Oggetto: [ID_VIP 7694] **NURRI (SU) - Progetto di un impianto eolico, denominato "MONTE ARGENTU", di potenza pari a 36 MW (già 60 MW), ridotta in immissione a 35 MW, costituito da 6 (già 10) aerogeneratori di potenza ciascuno pari a 6 MW, comprensivo delle opere di connessione alla RTN – Progetto Definitivo.**

Proponente: Sardeolica S.r.l.

Parere tecnico istruttorio della Soprintendenza speciale per il PNRR.

SOVRAPPONIMENTO LAYOUT DI PROGETTO PARCO EOLICO "MONTE ARGENTU" DELLA SARDEOLICA SRL
 E
 PROGETTO IMPIANTO EOLICO "NURRI" DELLA NURRI WIND SRL

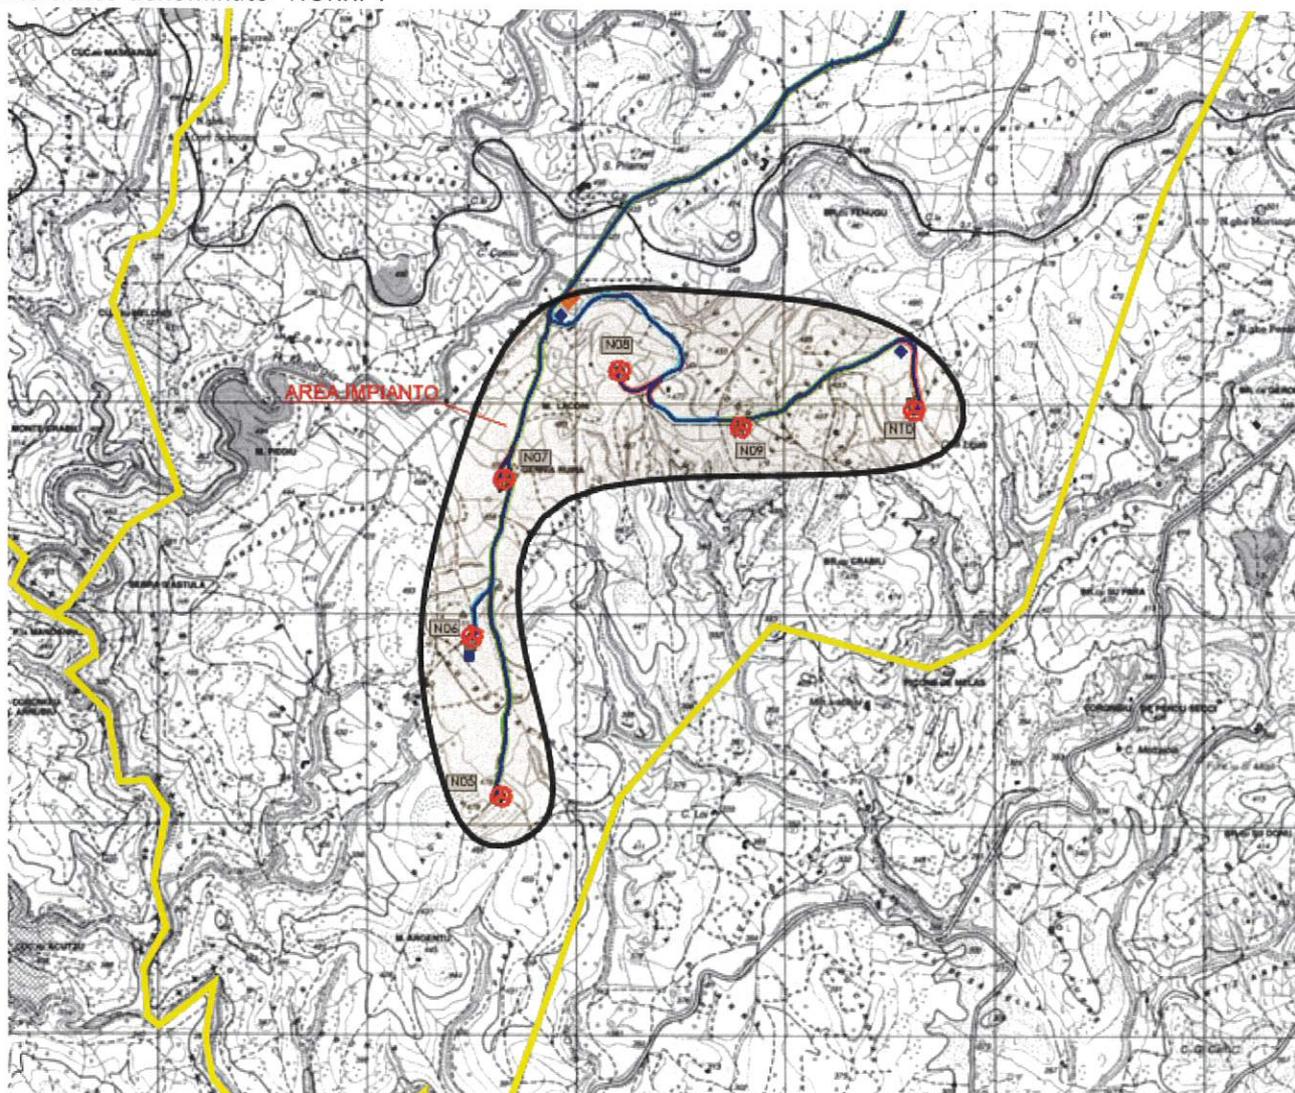
CONSIDERATO che **Sardegolica S.r.l.**, con nota prot. n. 2022/099 del 21/10/2022 (resa pubblica sul portale per le Valutazioni e le autorizzazioni ambientali del Ministero dell'ambiente e della sicurezza energetica), ha evidenziato quanto segue alla Regione Autonoma della Sardegna – Direzione Generale della difesa dell'ambiente - Servizio valutazioni impatti e incidenze ambientali (VIA) in merito al concorrente progetto di impianto eolico denominato "NURRI" della Nurri Wind S.r.l., oggetto del procedimento PAUR di competenza regionale in corso presso la medesima Regione: *"Spettabile Servizio, con la presente si intende parlare alla Vostra attenzione alcune osservazioni della scrivente in merito al progetto in oggetto previsto nel territorio di NURRI (SU). Si premette che Sardegolica ha presentato al Ministero della Transizione Ecologica in data 19/11/2021 il progetto eolico denominato Monte Argentu, sito nel territorio di Nurri (SU), in corso di Procedura di Valutazione, Impatto Ambientale (PNIEC-PNRR) - ID 7694. Successivamente, la società Nurri Wind Srl, ha presentato all'Assessorato Regionale della Difesa dell'Ambiente della Sardegna, in data 20/06/2022, il progetto denominato "NURRI", la cui documentazione è stata resa pubblica solo in data 12/10/2022. Come si evince dagli allegati alla presente, le posizioni delle WTG denominate NR01 - NR02 - NR03 del progetto "NURRI" presentato dalla società Nurri Wind Srl, sono adiacenti alle WTG denominate N04 - N05- N06 - N07- N08 del progetto "Monte Argentu" presentato della società Sardegolica S.r.l. Le distanze di installazione tra le suddette WTG del progetto "NURRI" risultano totalmente interferenti e in contrasto con i punti di installazione previsti per le WTG del progetto "Monte Argentu": non vengono infatti rispettate le distanze minime per le installazioni eoliche, e la sovrapposizione dei due progetti si estende anche ai tracciati dei cavidotti. Inoltre, si evidenzia che la scrivente possiede regolari titoli per i diritti di superficie per le posizioni di progetto proposte. Considerato che il progetto "Monte Argentu" della scrivente è stato presentato 7 mesi prima del progetto "NURRI", si ritiene che la società Nurri Wind S.r.l. debba tener conto dell'interferenza con il progetto "Monte Argentu" e valutare l'impatto cumulativo dei due progetti", allegando, tra l'altro, il seguente elaborato dimostrativo della interferenza tra il proprio progetto e quello denominato "NURRI":*

CONSIDERATO che le osservazioni del 21/10/2022 di Sardeolica S.r.l. si riferiscono al progetto di impianto eolico denominato "MONTE ARGENTU" nella sua originaria versione costituita da 10 aerogeneratori e non dai 6 in ultimo proposti per il presente procedimento di VIA di competenza statale, avendo quindi eliminati gli originari aerogeneratori nn. N01, N02, N03 e N04, che pertanto non costituiscono più una interferenza con il progetto di impianto eolico denominato "NURRI":

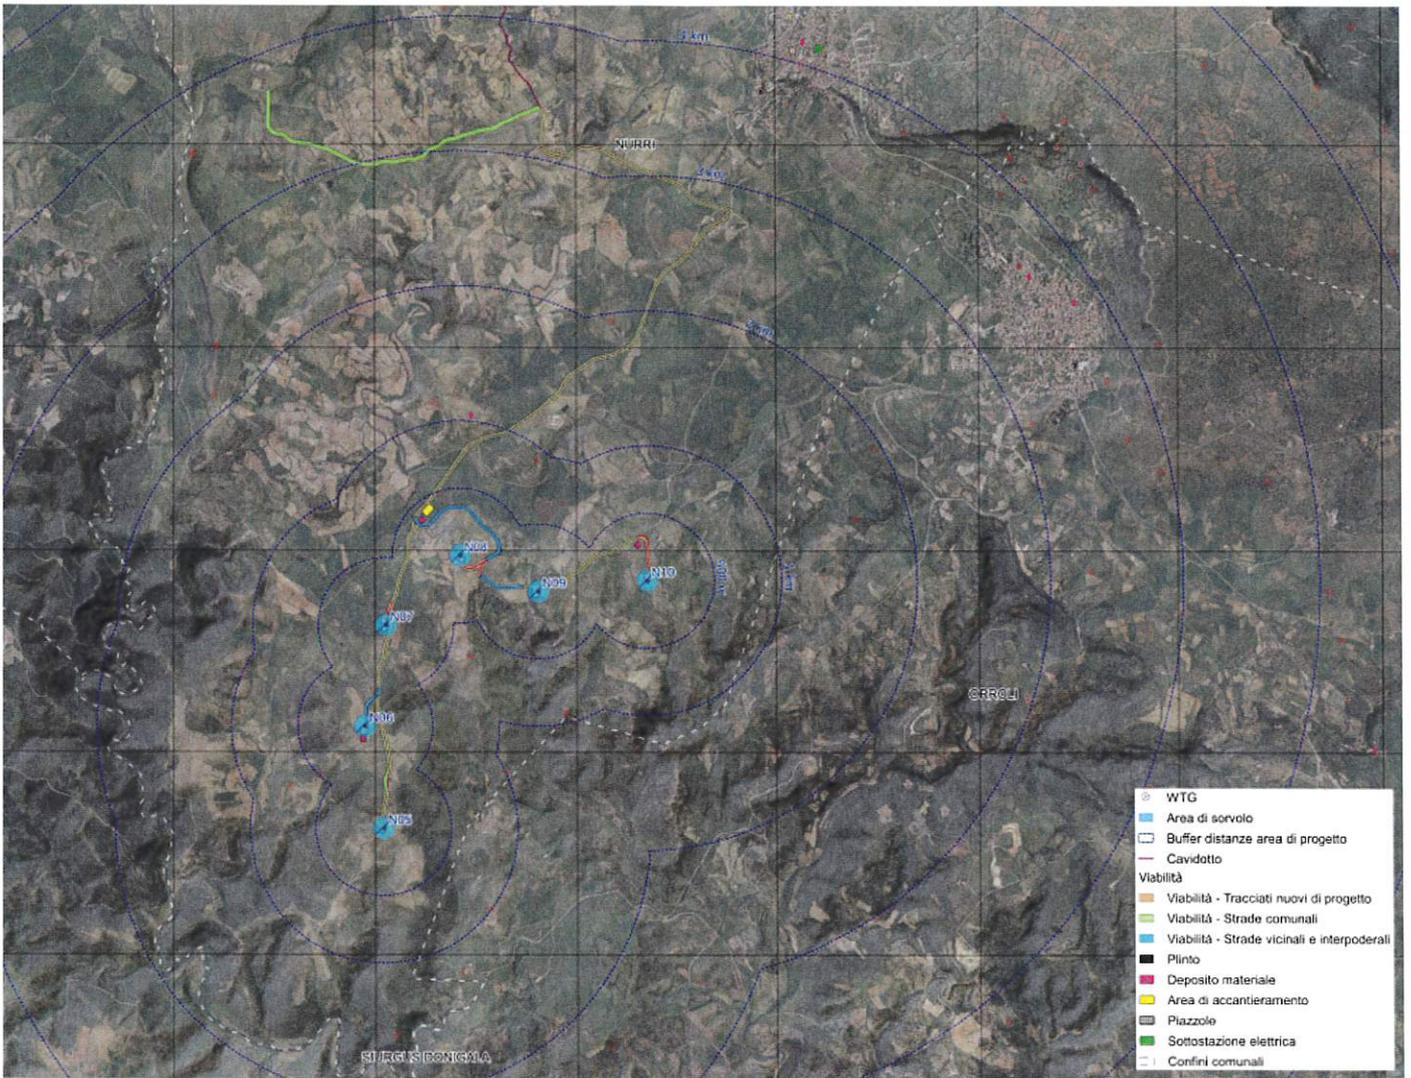
- h) **Direzione generale Archeologia, belle arti e paesaggio – Servizio III, Tutela del patrimonio storico, artistico e architettonico, quale U.O. DGABAP-Servizio III della SS-PNRR**, nota prot. interno SS-PNRR n. 18110 del 22/08/2023 (Allegato n. 3), con la quale è stato espresso il relativo contributo istruttorio concordando con il parere negativo espresso dalla Soprintendenza Archeologia, belle arti e paesaggio territorialmente competente con la nota del 26/07/2023, rilevando che "... Nello specifico, risultano diversi beni architettonici di interesse culturale presenti nelle aree direttamente interessate dall'intervento, con distanze tra gli

aerogeneratori inferiori ai 3 km previsti dall'art. 20, comma 8, lett. c quater), del D.lgs. 199/2021 così come modificato dal D.L. 13/2023, art. 47 c. i lett. a) tali da determinare notevoli interferenze visive”;

(da *Relazione shadow-flickering*, elaborato n. NU_SIA_A025, fig. 5)

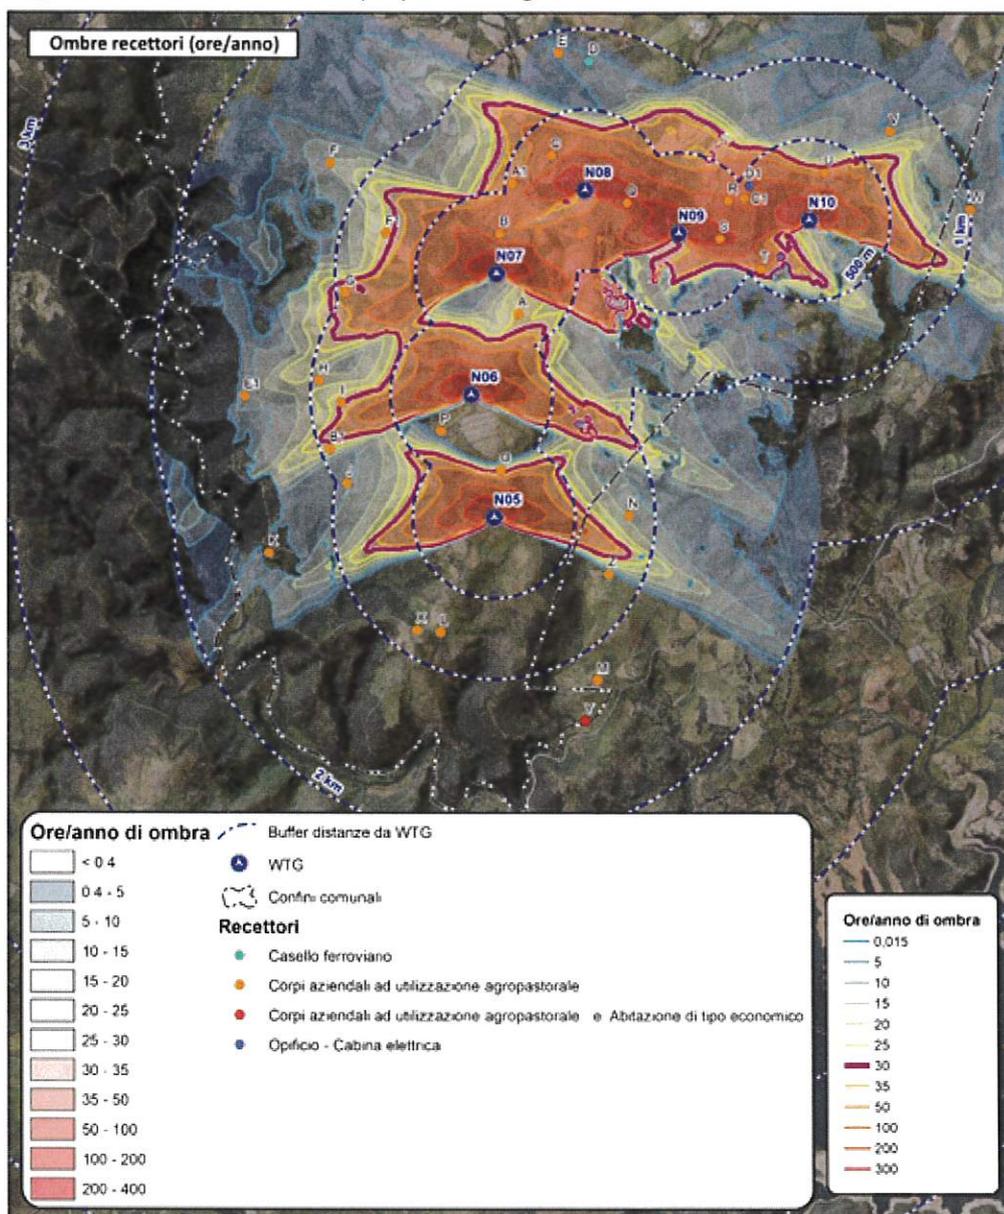
contesto di giacenza. Tale contesto di giacenza, infatti, deve considerarsi un tutt'uno con il valore culturale degli stessi beni culturali, che invece tale eventuale proposta mitigativa verrebbe a tutelare in modo contrario:

Figura 5: Ore di ombra totale all'anno su ortofoto. Sono presenti tutti i recettori. L'isolinea viola delimita al suo interno regioni con ombra > 30 ore/anno e al suo esterno regioni con ombra < 30 ore/anno.

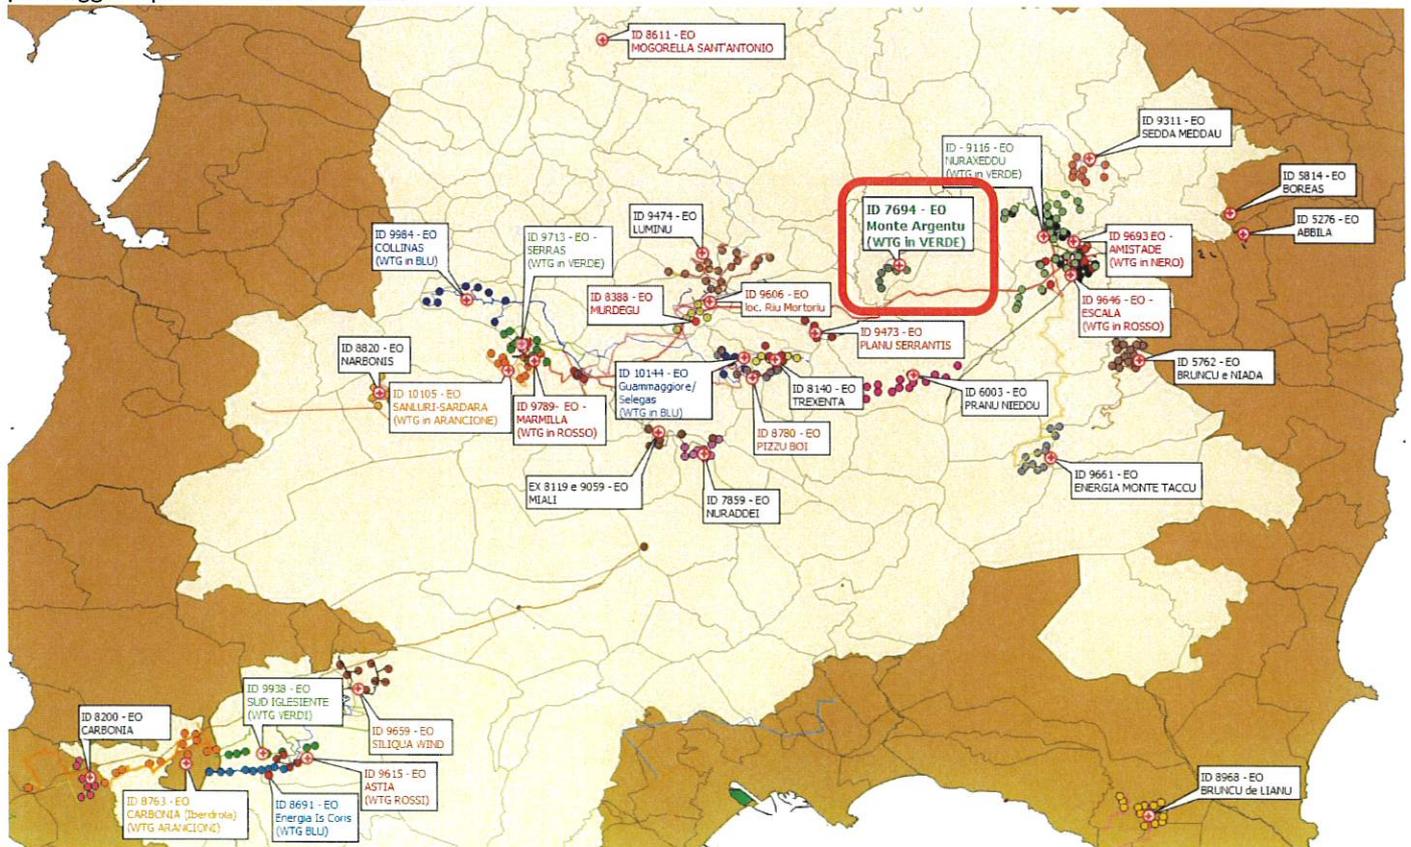
CONSIDERATO che rispetto agli impatti cumulativi generati dal progetto di cui trattasi (v. il parere endoprocedimentale della Soprintendenza Archeologia, belle arti e paesaggio per la città metropolitana di Cagliari e le province di Oristano e Sud Sardegna del 26/07/2023 – paragrafi A.2 e B.2, Allegato n. 1) si deve rilevare che il progetto in esame si colloca in una areale sardo entro il quale si sono sommate nel corso degli ultimi tempi una pluralità di proposte di nuovi impianti eolici industriali (la cui analisi cumulativa non è stata qui valutata dal Proponente), tanto da pervenire, qualora fossero tutti realizzati, ad una saturazione dell’area vasta interessata, ancora caratterizzata per la sua naturale configurazione nel senso descritto dalla Soprintendenza Archeologia, belle arti e paesaggio per la città metropolitana di Cagliari e le province di Oristano e Sud Sardegna nel parere endoprocedimentale del 26/07/2023, attuando, pertanto, la sostituzione di tale paesaggio, ricco di testimonianze archeologiche ed architettoniche, come anche oggetto di tutela da parte del Piano paesaggistico regionale, con un paesaggio tipicamente industriale:

(da Elaborazioni SIA – Carta dell'intervisibilità, n. NU_SIA_T021, con relativa legenda – gli aerogeneratori in progetto sono evidenziati entro un cerchio ROSSO)

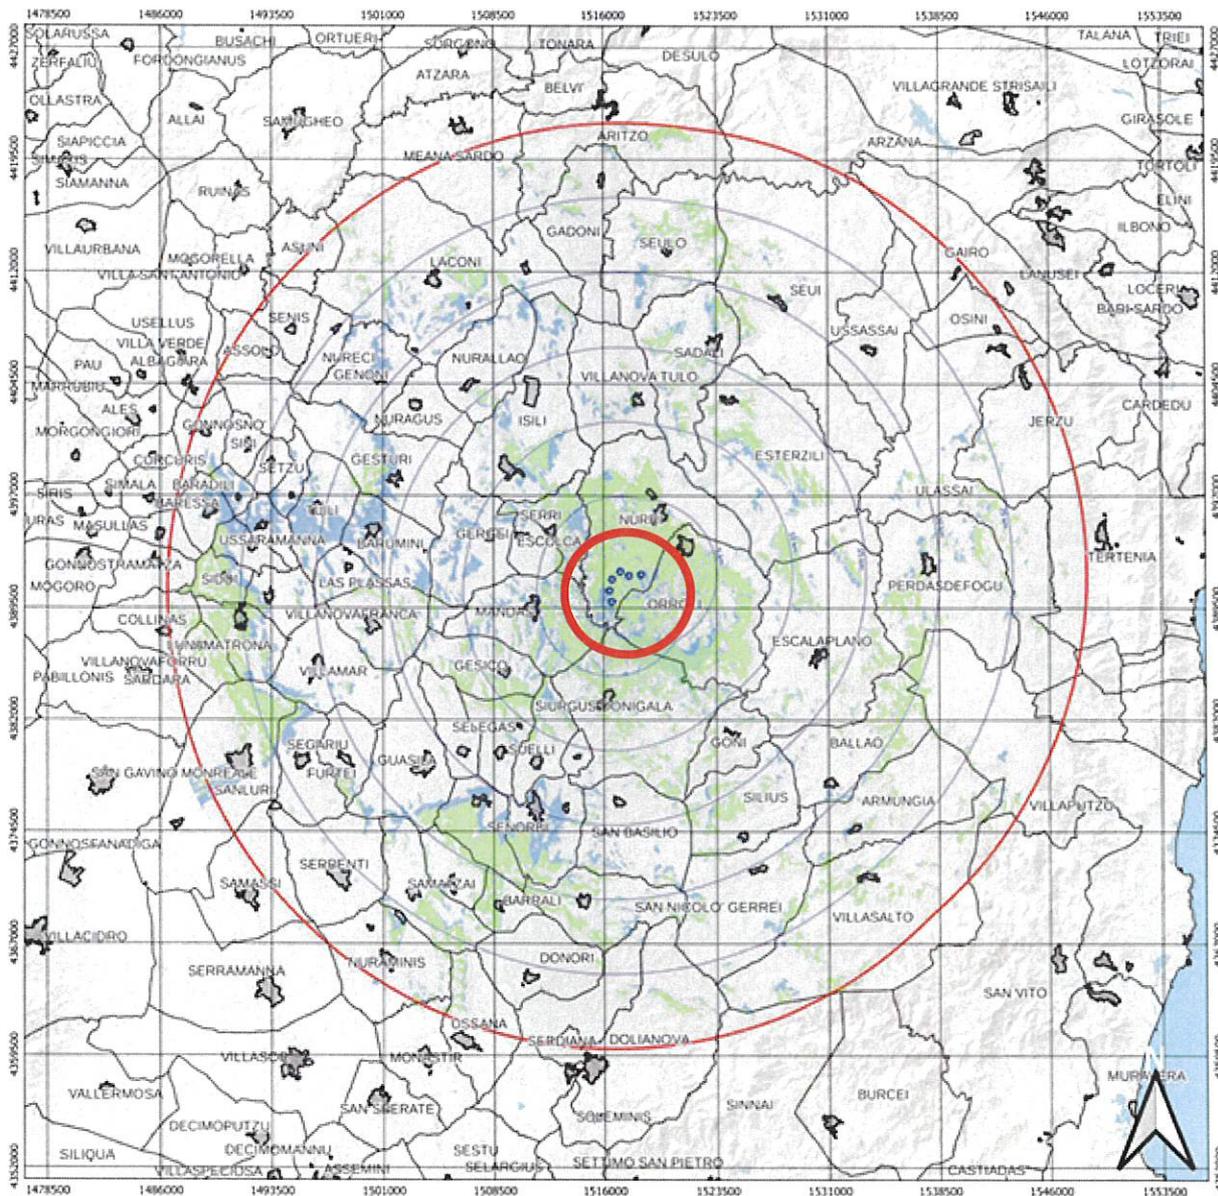
CONSIDERATO che rispetto alla suddetta complessità e rilevanza culturale (archeologica ed architettonica) e paesaggistica l'impianto in esame per la produzione di energia elettrica si colloca come elemento estraneo di natura industriale, le cui strutture di eccessiva altezza (pari a 200 o 206 m) rispetto a qualsiasi altro elemento naturale e antropico esistente nella medesima area, costituiscono una frammentazione del paesaggio esistente, stante la dimostrata intervisibilità dello stesso impianto da lunghe distanze (v. elaborato *Elaborazioni SIA – Carta dell'intervisibilità*, n. NU_SIA_T021), anche comprese nella distanza di tre chilometri come riportato dal sopra citato comma 8, lett. c-quater, dell'art. 20 del D.Lgs. n. 199 del 2021:
